Verlag huishoudelijke elektrische installatie op laagspanning en zeer lage spanning

Referentie: 012-20260617-05	Datum controle: 17/06/2026
Keurder: 012

Eigenaar: Onbekend	EAN-code: 541448820049880036
Adres installatie: Sint-Damiaanstraat 226, bus 1V 2160 - Wommelgem	Nummer teller(s): 1SAG1100481957
Distributienetbeheerder installatie: Fluvius	
Datum uitvoering installatie:	<input type="checkbox"/> Vóór 01/10/1981 <input checked="" type="checkbox"/> Tussen 01/10/1981 en 01/06/2020 <input type="checkbox"/> Vanaf 01/06/2020
Type:	<input checked="" type="checkbox"/> Wooneenheid <input type="checkbox"/> Niet-huishoudelijk <input type="checkbox"/> PV <input type="checkbox"/> Batterij <input type="checkbox"/> Laadpaal

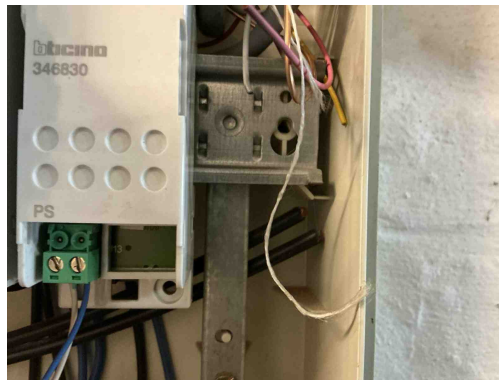
Inbreuk(en):

B17 - De voedingsspanning is niet op elk bord vermeld (Boek 1: 3.1.3.3).
Opmerking: Oa bord 1

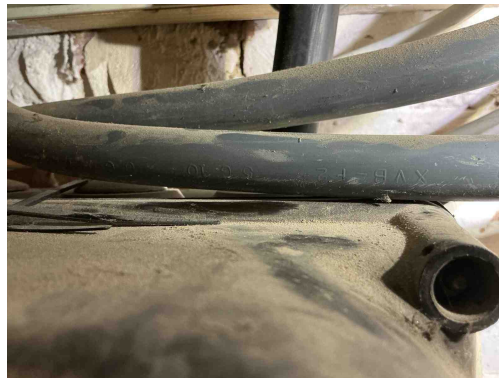
T21 - Het elektrisch materieel is niet geplaatst volgens de voorschriften van de fabrikant/ regels van goed vakmanschap . (Boek 1: 1.4.1.3)

Opmerking: Oa afdekplaatjes bord 1, vijzen niet afgedekt bord 1 ,kamgeleider niet afgedekt bord 1, geleiders niet afgedekt bord 1

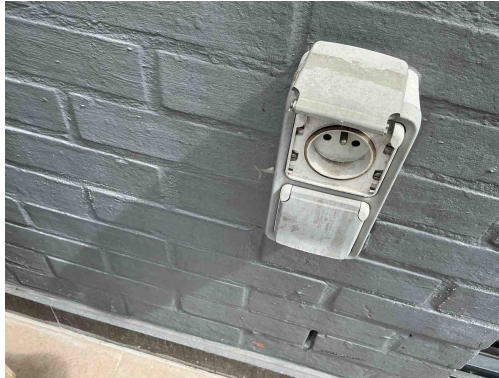
A19 - Er bevindt zich een geel-groene geleider in de meterbord verbinding aan de oorsprong van de installatie en deze is niet beveiligd tegen onrechtstreekse aanraking d.m.v. een differentieelstroominrichting van maximum 300 mA geplaatst in het begin van de elektrische installatie van een residentieel geheel (incl. in de gemeenschappelijke delen) (Boek 1: 1.5, 4.2.4.3, 4.2.4.4+ SYNERGRID C1/107).

Opmerking: Oa bord 1

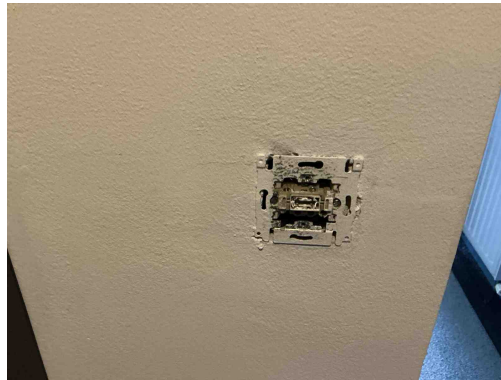
C21 - Het gebruik van geleiders van het type VOB, zonder bijkomende afscherming is niet toegestaan (Boek 1: 5.2.9.6).
Opmerking: Oa terras

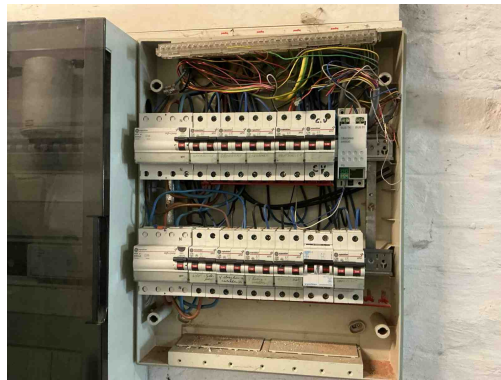
T10 - Bepaalde contactdozen en/of schakelaars zijn niet degelijk bevestigd (Boek 1: 1.4.1.3).
Opmerking: Oa gang
